## **Avis délibéré**

**Mise en compatibilité du schéma de cohérence territoriale (SCoT) de la communauté d'agglomération des Portes de l'Eure (CAPE) dans le cadre d'une déclaration de projet relative à la construction d'une centrale photovoltaïque au sol sur la commune de Saint-Marcel (27)**

N° MRAe 2023-4897

**Avis délibéré  
Construction d'une centrale photovoltaïque au sol  
au lieu-dit Le Bas Marais,  
sur la commune de Saint-Marcel (27)**

Plan de situation de la zone du projet dans le plan général du SCoT de la CAPE (page 8 du dossier transmis)

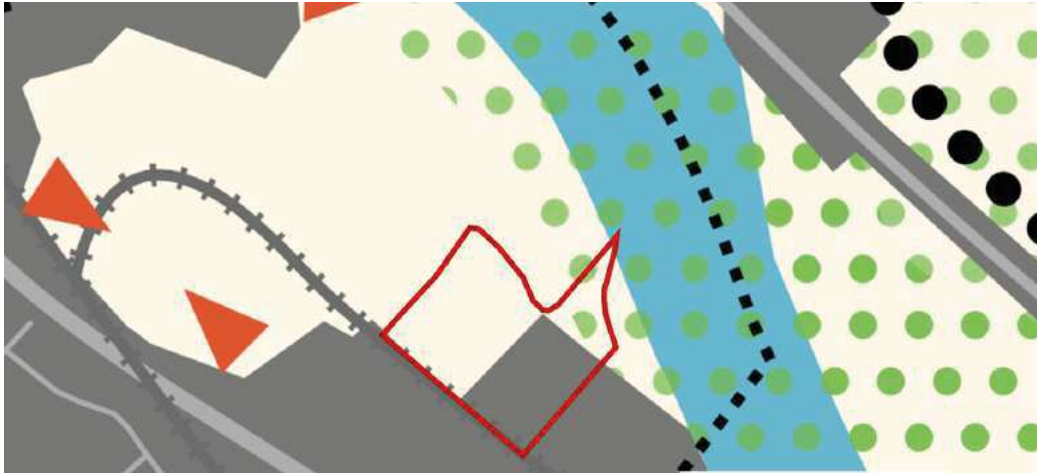
La figure ci-dessous montre, au sein de la parcelle concernée (entourée d'un trait rouge), le secteur actuellement classé en zone agricole par le SCoT (jaune) et qui ferait l'objet d'un reclassement en zone urbanisée (grise).

Le dossier précise, en page 16 de la notice, que la mise en compatibilité du SCoT « *n'a pas d'impact sur les objectifs de consommation d'espaces donnés par le SCoT* ». Si l'équilibre global du SCoT est en effet peu modifié, il existe néanmoins une perte potentielle de 3 à 4 hectares de surfaces agricoles (la surface exacte n'est pas quantifiée dans le dossier) sur les 7,13 ha de la parcelle concernée, alors même que le SCoT considère ces secteurs comme « à protéger ».

***L'autorité environnementale recommande d'explicitier davantage le choix de porter atteinte, même de façon limitée, à un espace agricole a priori « à préserver ». Elle recommande de joindre au dossier les résultats de l'étude de stratégie foncière établie dans le cadre de l'élaboration du SCoT de Seine Normandie Agglomération afin de mieux en éclairer la portée.***

**Figure 5: Aire d'étude (Source : p. 28 de l'étude d'impact)**

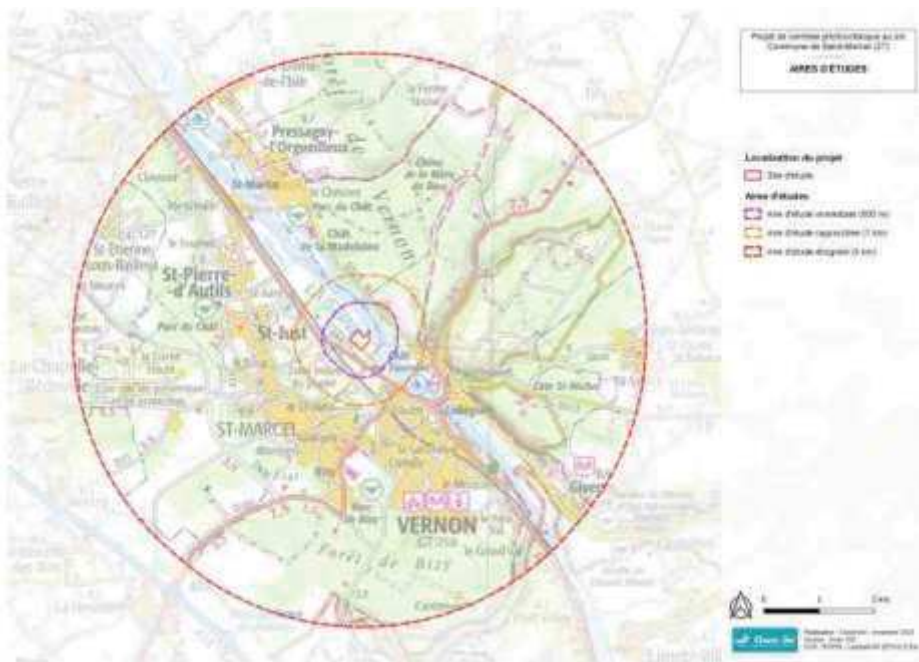
La description de l'état initial est présentée au chapitre 4 de l'étude d'impact et nécessite d'être complétée. En effet, la méthodologie employée pour identifier chaque composante doit être précisée et basée sur l'analyse de données sourcées. Ainsi, en ce qui concerne la biodiversité, aucune référence scientifique concernant l'impact des parcs photovoltaïques sur la biodiversité n'est mentionnée dans l'étude d'impact, ce qui aboutit à un risque de sous-estimation des enjeux.

***L'autorité environnementale recommande de compléter et d'approfondir l'analyse de l'état initial de l'environnement en justifiant l'identification des enjeux par la présentation des méthodologies et des sources de données utilisées, et par un référencement d'études récentes sur l'impact des parcs photovoltaïques sur la biodiversité, de façon à dégager plus nettement les enjeux environnementaux et à les hiérarchiser.***

**Figure 8:** Périmètres du projet de PPRi de la Seine dans l'Eure sur la commune de Saint Marcel (source : p. 45 de l'étude d'impact).

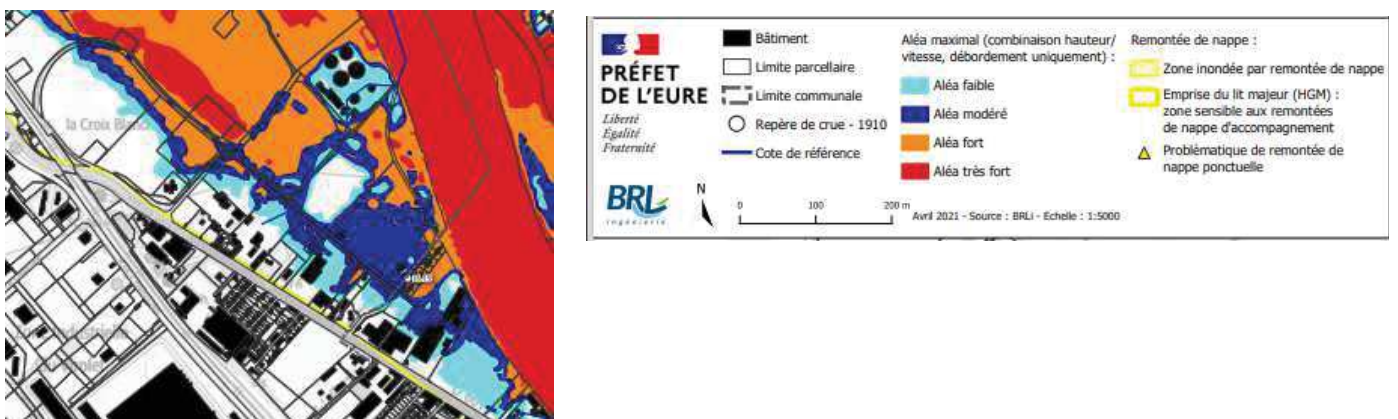
Ainsi, le règlement écrit du PLU en vigueur sur la commune de Saint-Marcel précise que, en zone N : « *sont interdits en zone inondable (repérée au document graphique) : - Toute installation ou construction en zone inondable qui peut constituer un obstacle à l'écoulement naturel des eaux en cas de crue de la Seine ; - Les remblais, digues, exhaussements, dépôts de toute nature et les sous-sols* ».

Le projet engendrera une augmentation des surfaces imperméabilisées tel que vu précédemment (paragraphe 3.2 du présent avis) générant un accroissement du ruissellement et une aggravation des risques d'inondation liée à ce phénomène. Il est indiqué à la page 123 de l'étude d'impact que les zones boisées présentes actuellement sur le site seront remplacées par des zones en prairie, modifiant le coefficient de ruissellement et d'écoulement. D'après les calculs présentés, les volumes des ruissellements arrivant dans les exutoires du site seront plus importants qu'actuellement lors des épisodes pluvieux exceptionnels. Ces calculs ne prennent cependant pas en compte les effets du changement climatique qui constitue par lui-même un facteur aggravant.

***L'autorité environnementale recommande de prévoir un suivi spécifique des mesures visant à éviter que le projet n'accroisse le ruissellement et n'aggrave les risques d'inondation, notamment sur le site d'implantation et de prévoir les mesures complémentaires si nécessaire.***
